NACHTRAG I vom 18.05.2018 zu GUTACHTEN

Nr. 6186/1291 vom 09.02.2018

- 8. Änderung des Bebauungsplans "Nächstmatten" auf Gemarkung Holzhausen
- Prognose und Beurteilung der Sport-, Betriebs- und Verkehrslärmeinwirkung auf das Baugebiet

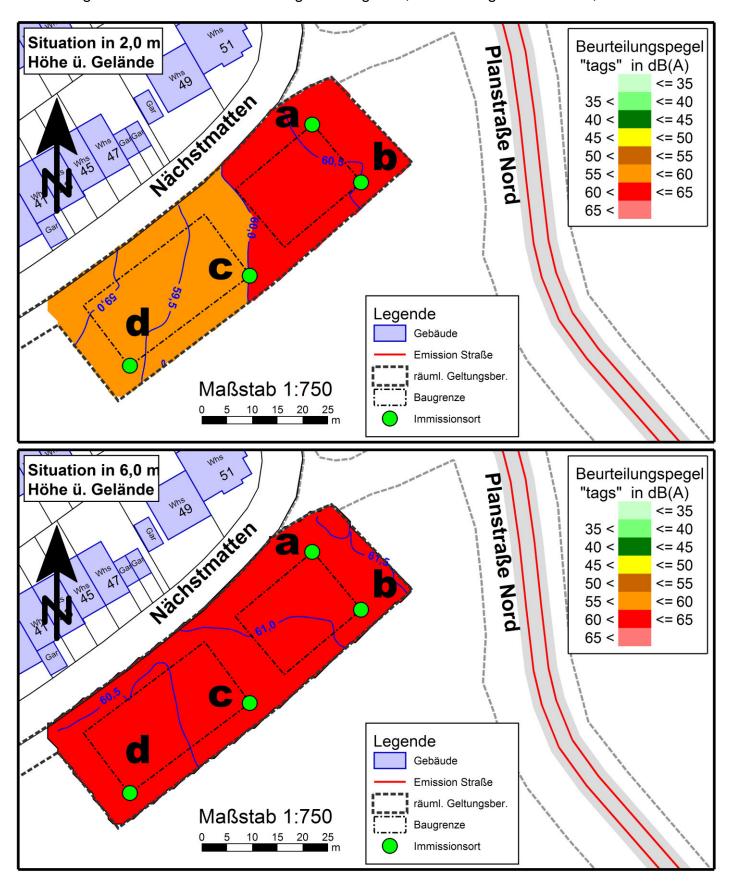
In den Anlagen 17 und 18 des vorliegenden Nachtrags wird die Verkehrslärmeinwirkung "tags" und "nachts" für die Höhenlage von 2 m über bestehendem Gelände (Außenwohnbereich Freigelände) und in der aus schalltechnischer Sicht ungünstigsten Höhenlage von 6 m über Gelände (ungefähr 1. Obergeschoss) flächenhaft dargestellt. Die in diesen Anlagen dargestellten Immissionspegel wurden durch Addition von 1,8 dB(A) "tags" und 3,6 dB(A) "nachts" zu den im Gutachten bestimmten Beurteilungspegeln (dort Anlagen 14 und 15) ermittelt.

Die für ein "allgemeines Wohngebiet" maßgebenden Orientierungswerte von Beiblatt 1 zu DIN 18 005 Teil 1 von 55 dB(A) "tags" und 45 dB(A) "nachts" sowie der Immissionsgrenzwert der Verkehrslärmschutzverordnung von 49 dB(A) "nachts" werden im gesamten Plangebiet in allen untersuchten Höhenlagen überschritten. Der Immissionsgrenzwert "tags" von 59 dB(A) wird in 2 m Höhe über Gelände lediglich in dem kleinen Bereich westlich der 59 dB(A)-Isophone eingehalten (siehe Anlage 17, oben) und ansonsten auch in den übrigen Höhenlagen (siehe Anlage 17, unten) überschritten. In diesen von einer Überschreitung betroffenen Flächen sind Außenwohnbereiche in der Regel nicht zulässig

Gemäß Darstellung in Anlage 17 wird der Immissionsgrenzwert "tags" von 59 dB(A) lediglich in einem kleinen Bereich in 2 m Höhe über Gelände eingehalten und ansonsten überschritten. Deshalb sollte die Anordnung von Außenwohnbereichen (z. B. Terrassen, Balkon, Dachterrasse) innerhalb der von einer Überschreitung des Grenzwerts "tags" betroffenen Bereiche möglichst vermieden werden, sofern Außenwohnbereiche nicht

durch die Eigenabschirmung des Gebäudes oder durch private "aktive" Schallschutzmaßnahmen (Teilverglasung von Balkon, Lärmschutzwand o. ä.) geschützt werden.

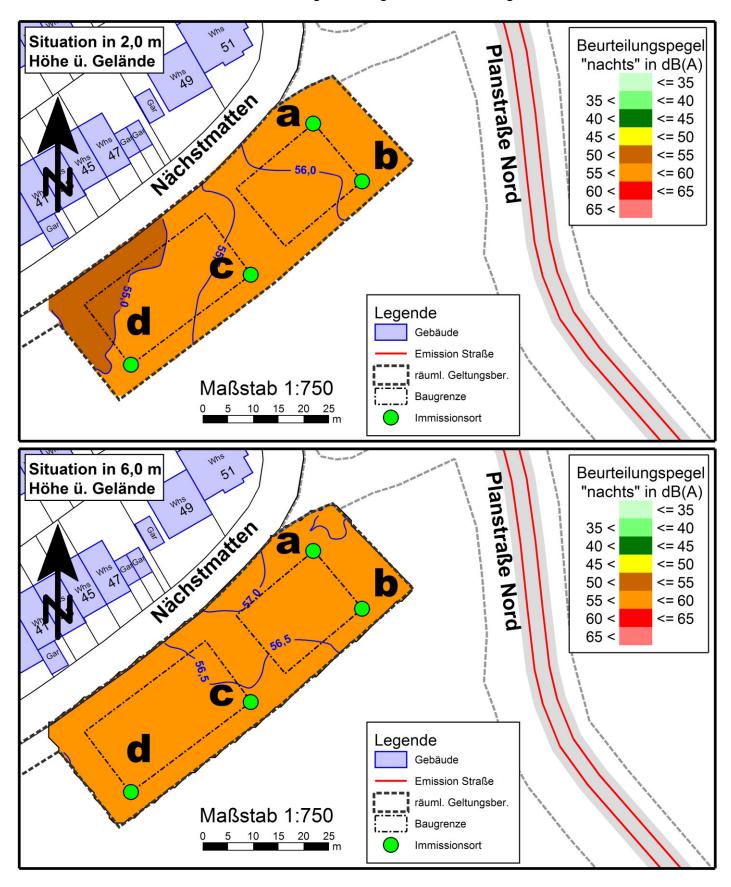
Da der Immissionsgrenzwert "nachts" im gesamten Plangebiet in allen Höhenlagen überschritten wird, sind Schlafräume, die nur über eine von einer Überschreitung des Immissionsgrenzwerts betroffene Fassade belüftet werden können, mit einer mechanischen Lüftungsanlage zu versehen.
